【 家串小学校 】 通学路危険箇所点検表(防犯の観点含む)

点検日 2025/10/20

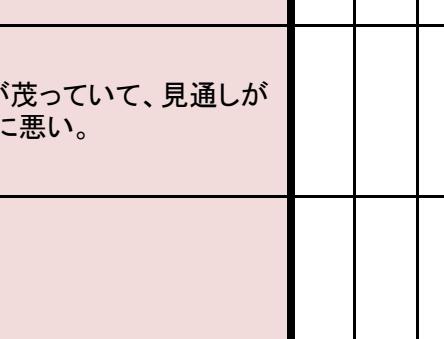
番号	危険箇所住所	目標物	道路別				選定理由(どう危険なのか)	対応関係機関				対応策	
			国道	県道	町道	その他		教育委員会	警察	道路管理者			
										国	県	町	
1	愛南町家串 (町道家串西ノ谷線)	JAえひめ南 家串出張所			○		側溝の縁および道が破損して陥没しているため児童が登校する際に転倒する恐れがある。(写真1)				○		【建設課】 補修を実施します。
2													
写真	1
